日本原燃株式会社	
資料番号	保) 全社共通 01 R4
提出年月日	2022年5月25日

「品質・保安会議に係る事項の変更」 に係る補足説明資料

本資料は、【保）全社共通 01】の改訂版（R4）である。

別図1 保安に関する組織 (第7条関係)

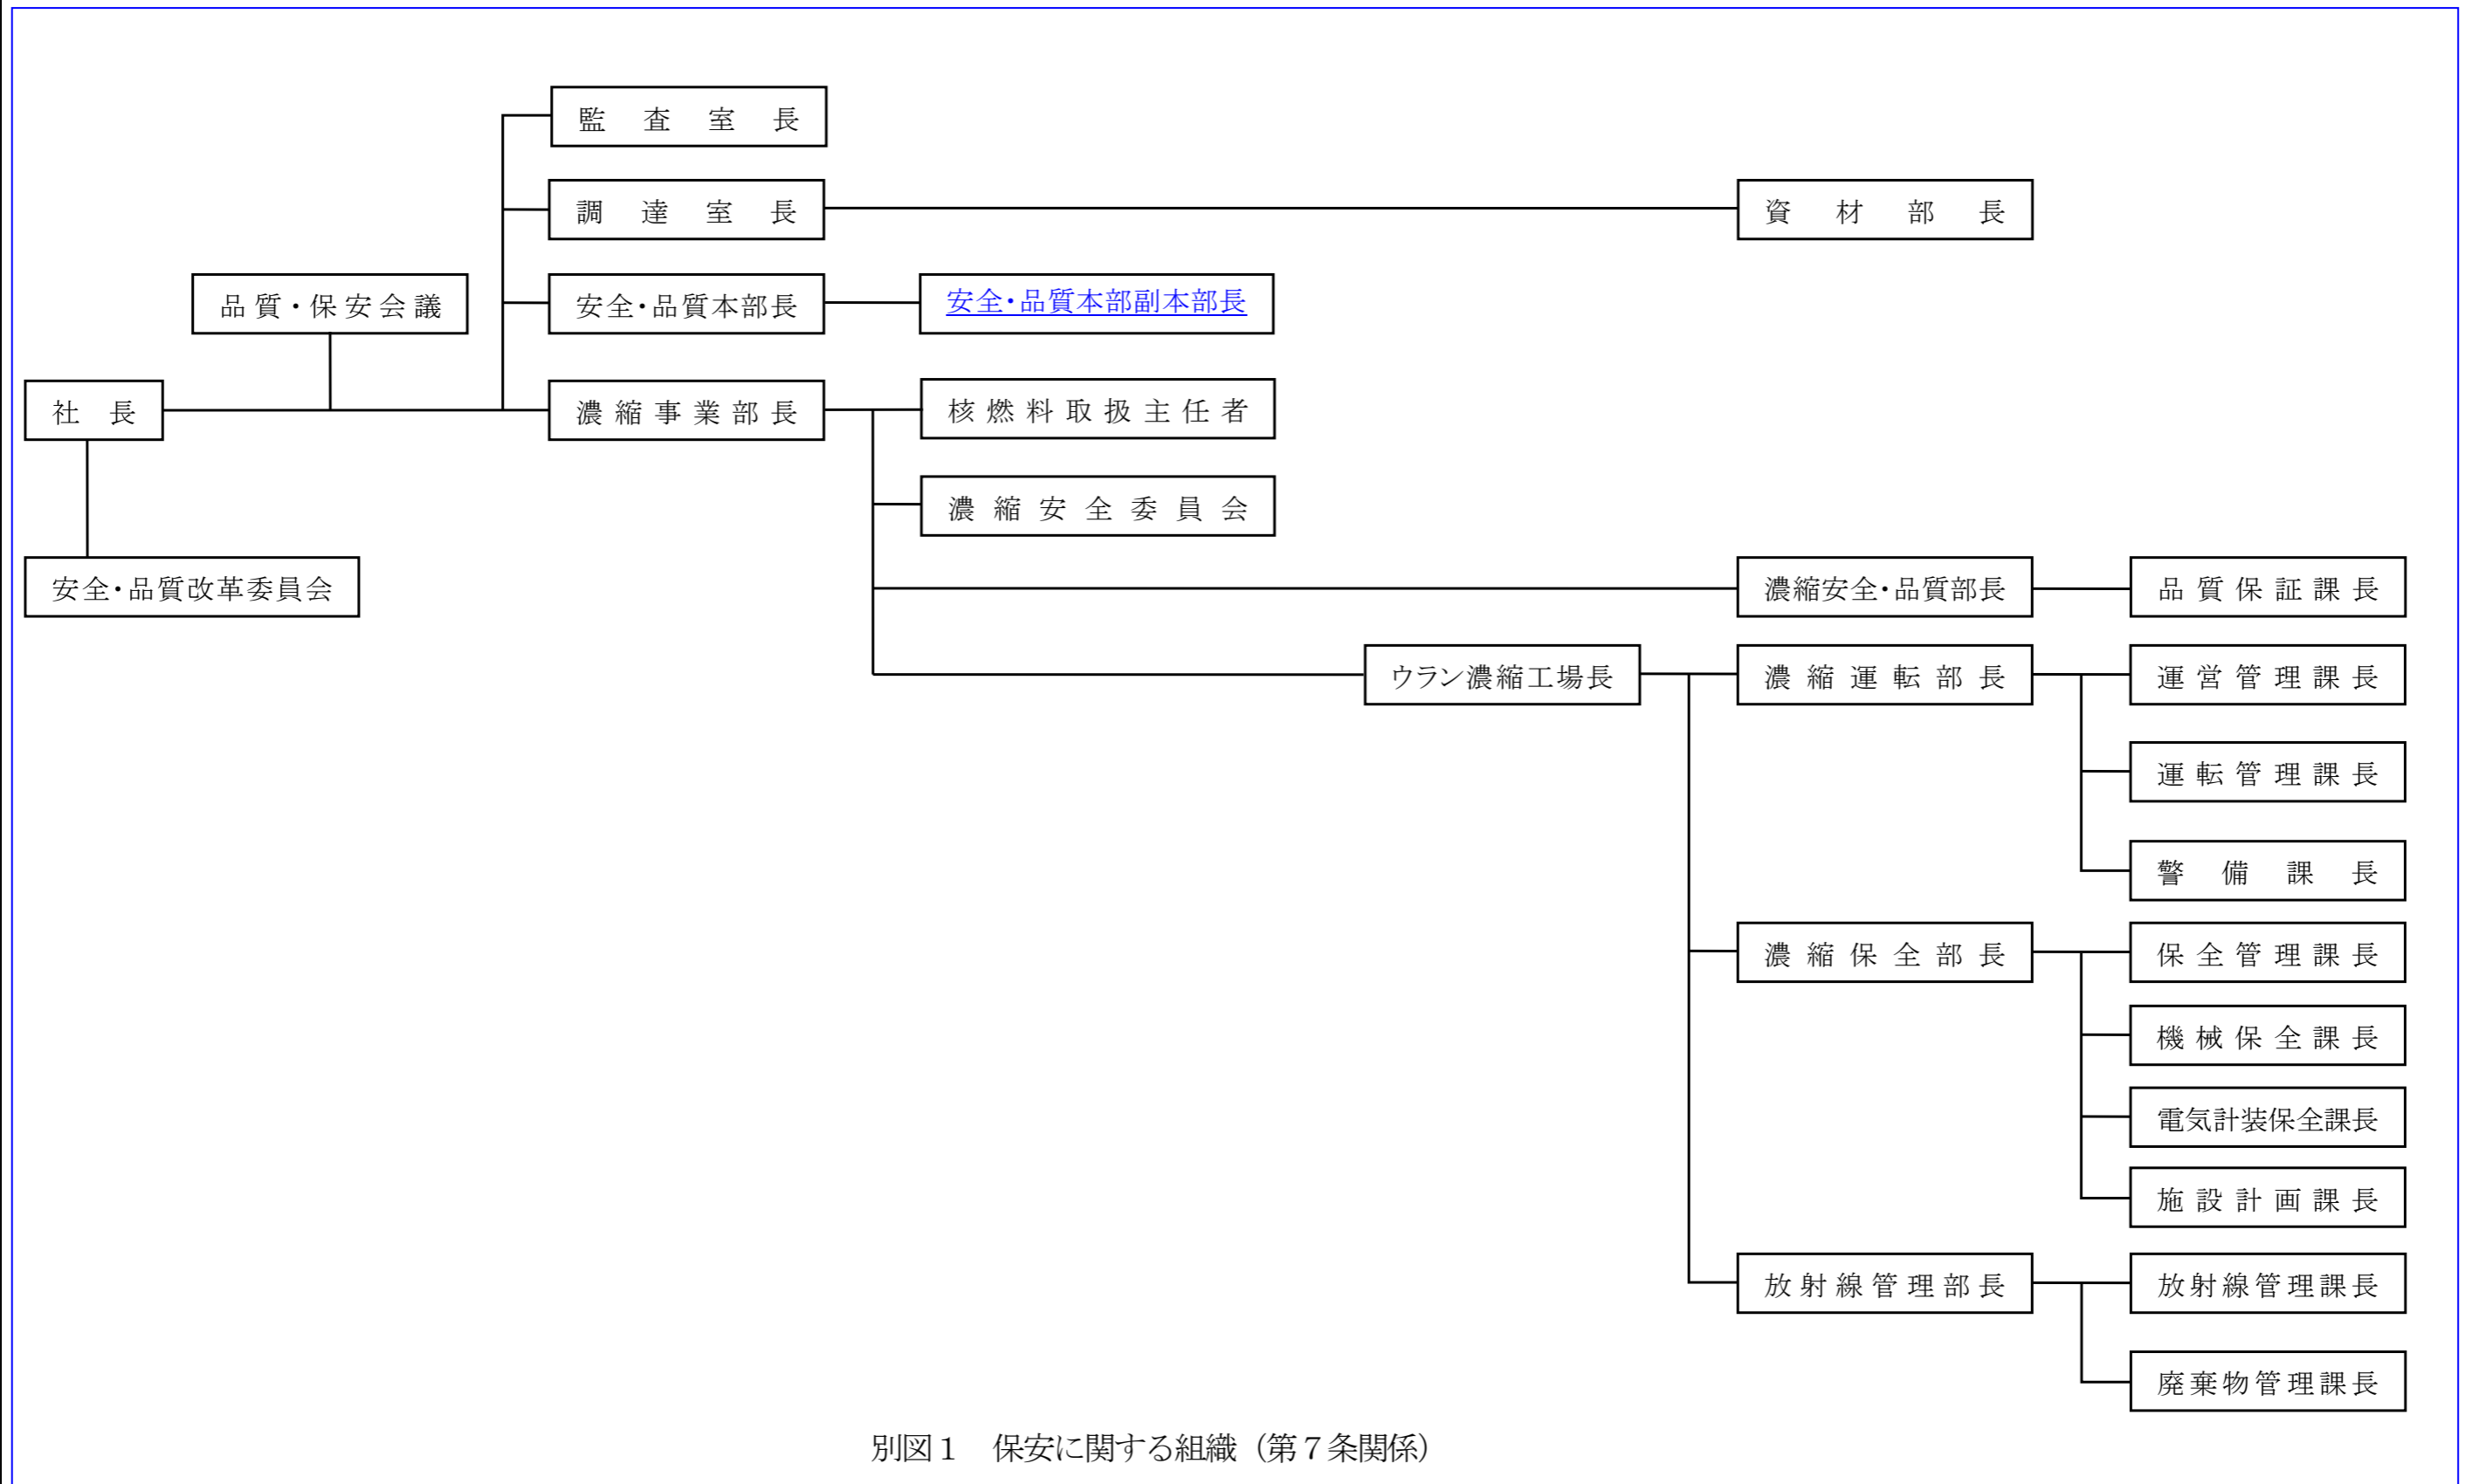
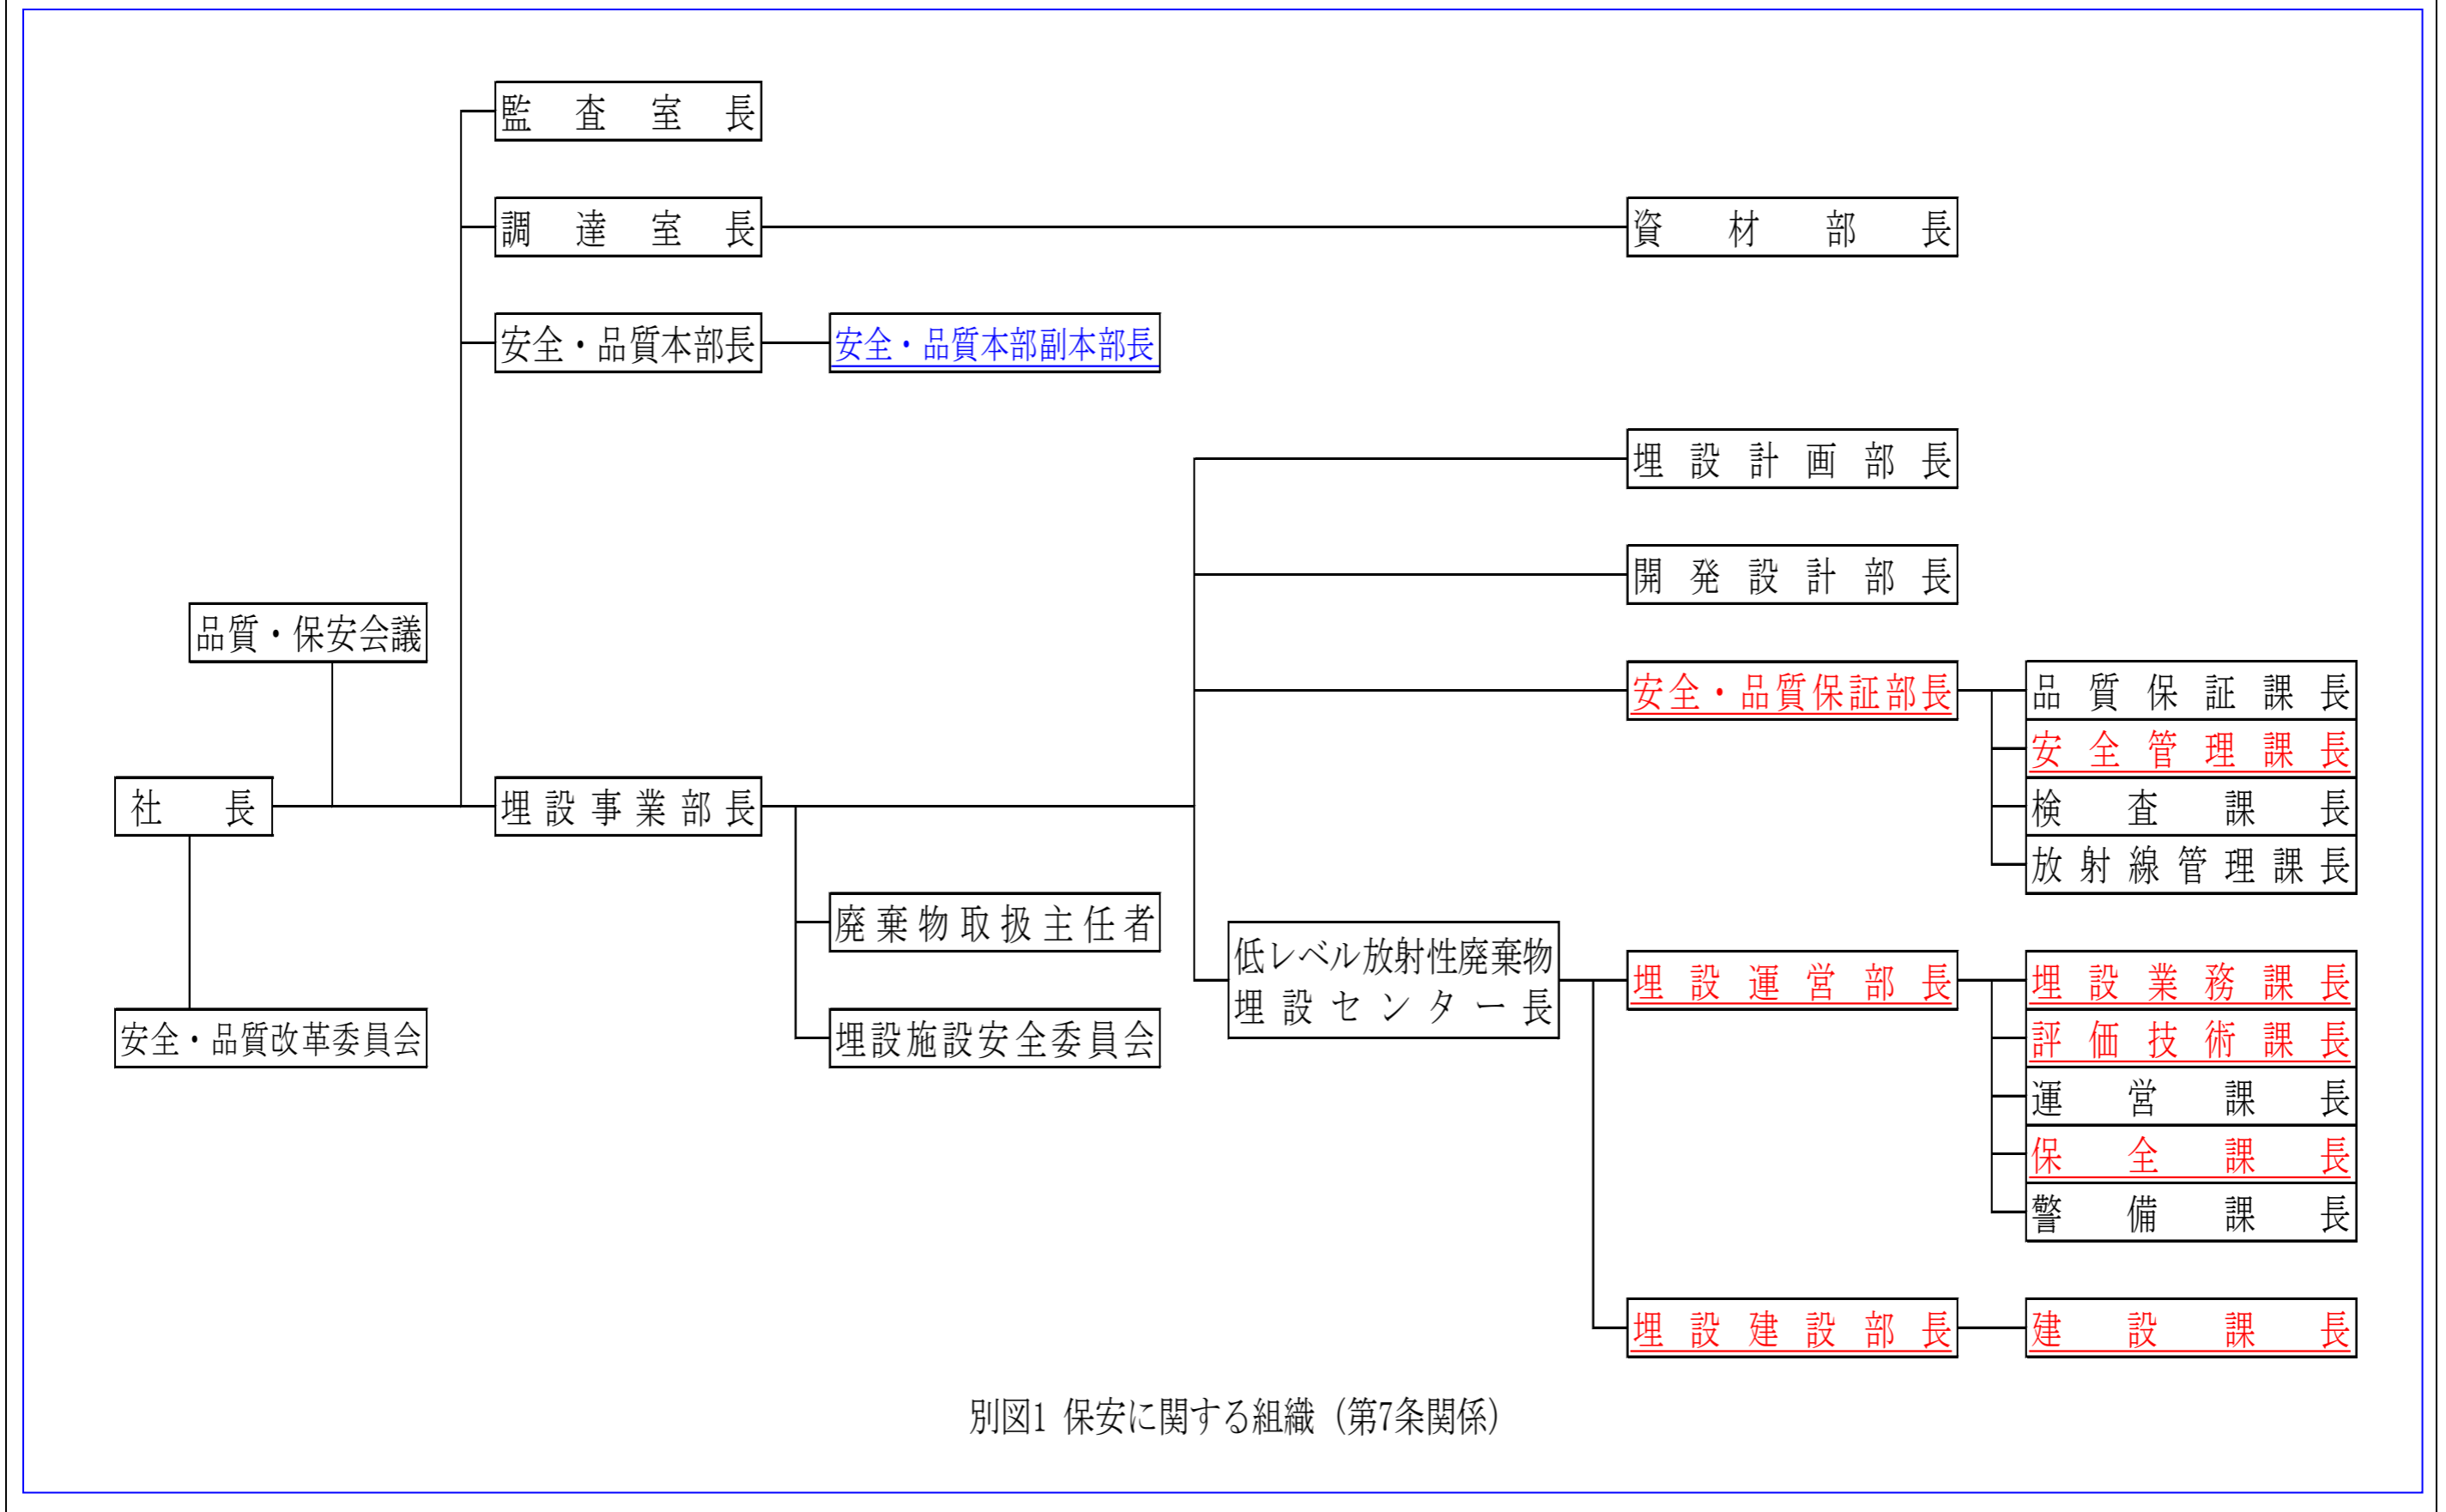
再処理施設	廃棄物管理施設	加工施設（濃縮）	廃棄物埋設施設	MOX 燃料加工施設
目次 (第1章～11章および附則 略)	目次 (第1章～10章および附則 略)	目次 (第1章～12章および附則 略)	目次 (第1章～13章および附則 略)	目次 (第1章～12章および附則 略)
別 図 別図1 保安に関する組織 (第16条関係)	別 図 別図1 保安に関する組織 (第4条関係)	別 図 別図1 保安に関する組織 (第7条関係)	別 図 別図1 保安に関する組織 (第7条関係)	<u>別 図</u> 別図1 <u>保安に関する組織 (第6条関係)</u>
第2章 保安管理体制	第2章 保安管理体制	第3章 保安管理体制	第3章 保安管理体制	第3章 保安管理体制
(職務) 第17条 各職位は、この規定に基づき定める保安に関する文書に基づき、保安に関する職務を遂行する。 2 前条に定める職位の職務は次のとおりとする。 (1)～(4) (略) (5) 安全・品質本部長は、社長が行う品質マネジメントシステムに係る業務の補佐（事業部長及び調達室長が行う品質マネジメントシステムに係る活動が適切に実施されることへの支援を含む。） <u>品質・保安会議の運営に係る業務及び再処理の事業に係る役員等への安全に係る教育</u> を行うとともに、所管する業務に関し、管理責任者として必要な業務を行う。 <u>(6) 安全・品質本部副本部長は、前号に定める安全・品質本部長の所管する業務に関し、安全・品質本部長の補佐として必要な業務を行う。</u>	(職務) 第5条 各職位は、この規定に基づき定める保安に関する文書に基づき、保安に関する職務を遂行する。 2 前条に定める職位の職務は次のとおりとする。 (1)～(4) (略) (5) 安全・品質本部長は、社長が行う品質マネジメントシステムに係る業務の補佐（事業部長及び調達室長が行う品質マネジメントシステムに係る活動が適切に実施されることへの支援を含む。） <u>品質・保安会議の運営に係る業務及び廃棄物管理の事業に係る役員等への安全に係る教育</u> を行うとともに、所管する業務に関し、管理責任者として必要な業務を行う。 <u>(6) 安全・品質本部副本部長は、前号に定める安全・品質本部長の所管する業務に関し、安全・品質本部長の補佐として必要な業務を行う。</u>	(職務) 第8条 各職位は、この規定に基づき定める保安に関する文書に基づき、保安に関する職務を遂行する。 2 前条に定める職位の職務は次のとおりとする。 (1)～(4) (略) (5) 安全・品質本部長は、社長が行う品質マネジメントシステムに係る業務の補佐（事業部長及び調達室長が行う品質マネジメントシステムに係る活動が適切に実施されることへの支援を含む。） <u>品質・保安会議の運営に係る業務及び加工の事業に係る役員等への安全に係る教育</u> を行うとともに、所管する業務に関し、管理責任者として必要な業務を行う。 <u>(6) 安全・品質本部副本部長は、前号に定める安全・品質本部長の所管する業務に関し、安全・品質本部長の補佐として必要な業務を行う。</u>	(職務) 第8条 各職位は、この規定に基づき定める保安に関する文書に基づき、保安に関する職務を遂行する。 2 前条に定める職位の職務は次のとおりとする。 (1)～(4) (略) (5) 安全・品質本部長は、社長が行う品質マネジメントシステムに係る業務の補佐（事業部長及び調達室長が行う品質マネジメントシステムに係る活動が適切に実施されることへの支援を含む。） <u>品質・保安会議の運営に係る業務及び廃棄物埋設の事業に係る役員等への安全に係る教育</u> を行うとともに、所管する業務に関し、管理責任者として必要な業務を行う。 <u>(6) 安全・品質本部副本部長は、前号に定める安全・品質本部長の所管する業務に関し、安全・品質本部長の補佐として必要な業務を行う。</u>	(職務) 第7条 各職位は、この規定に基づき定める保安に関する文書に基づき、保安に関する職務を遂行する。 2 前条に定める職位の職務は次のとおりとする。 (1)～(4) (略) (5) 安全・品質本部長は、社長が行う品質マネジメントシステムに係る業務の補佐（事業部長及び調達室長が行う品質マネジメントシステムに係る活動が適切に実施されることへの支援を含む。） <u>品質・保安会議の運営に係る業務及び加工の事業に係る役員等への安全に係る教育</u> を行うとともに、所管する業務に関し、管理責任者として必要な業務を行う。 <u>(6) 安全・品質本部副本部長は、前号に定める安全・品質本部長の所管する業務に関し、安全・品質本部長の補佐として必要な業務を行う。</u>
